**Acto a notificar:** Resolución No. 0272 de fecha 29 de Agosto de 2023 – Por medio de la cual se concede Licencia de Intervención y ocupación del espacio público en el municipio de Bucaramanga.

“Por el cual se concede Licencia de Intervención y Ocupación del Espacio Público en lo relacionado con las redes de servicios públicos o de particulares en el Municipio de Bucaramanga”

**INFORME DE FACTIBILIDAD TÉCNICA,  
AMBIENTAL E IMPACTO URBANO PARA  
LA LICENCIA DE INTERVENCIÓN Y  
OCUPACIÓN DE ESPACIO PÚBLICO**

<b>Fecha:</b> 10/08/2023	<b>Carpeta No:</b> 0191
<b>Entidad:</b> ESSA	<b>Dirección:</b> CALLE 29 No 30-73 <b>Barrio:</b> Aurora
<b>Tipo de Intervención:</b> Conexión de acometida con punto de amarre	<b>Radicado:</b> 1-SA-202307-00128772
En cumplimiento del Decreto 1077 de 2015, nos permitimos enunciar lo siguiente:

**Imagen 3:**

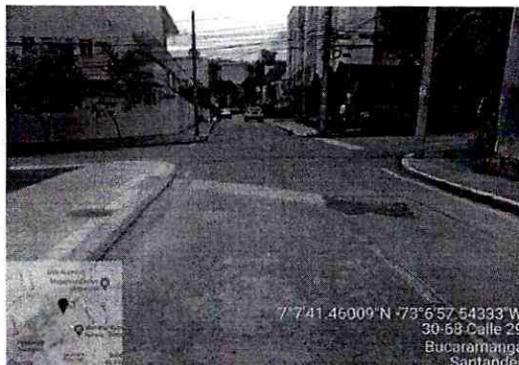
**Poste del costado oriental donde se realiza el punta de amarre**
